改善箇所説明図

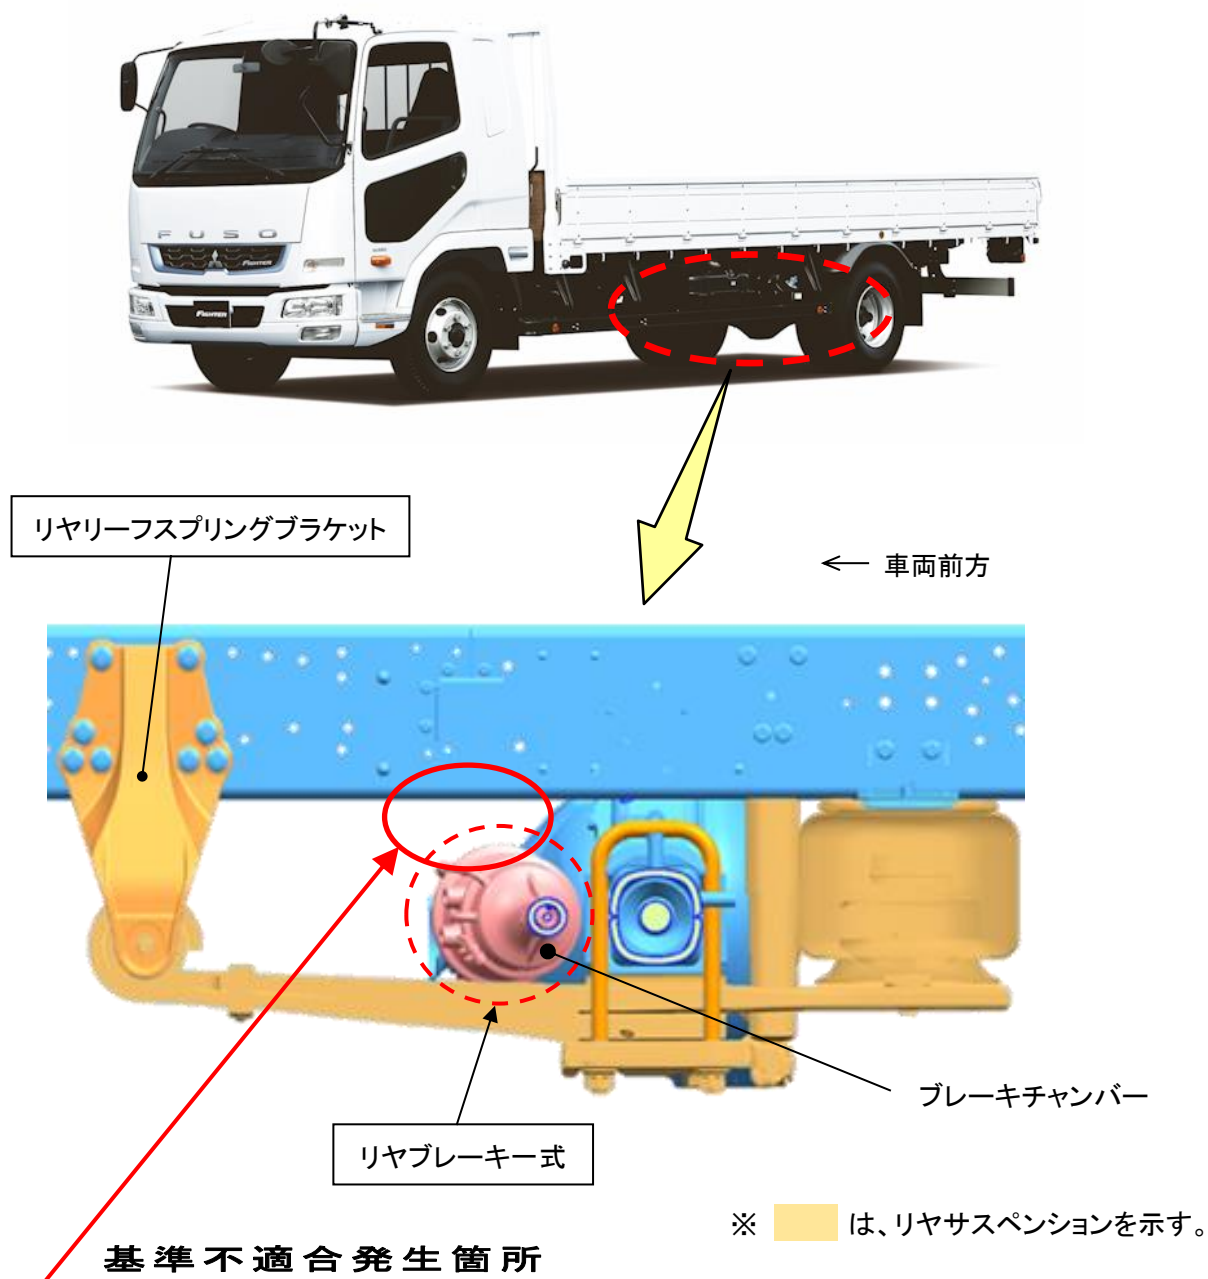
中型トラックにおいて、リヤサスペンションの設計が不適切なため、段差通過時等に後輪のブレーキチャンバーとフレームが干渉し、最悪の場合、当該ブレーキチャンバーが破損して制動力が低下するおそれがある。

全車両、リヤブレーキ式およびリヤリーフスプリングブラケットを対策品に交換する。これに伴い、関連部品についても交換等を行う。

識別：作業完了車には、左側リヤリーフスプリングブラケットの上部に白色ペイントを塗布する。
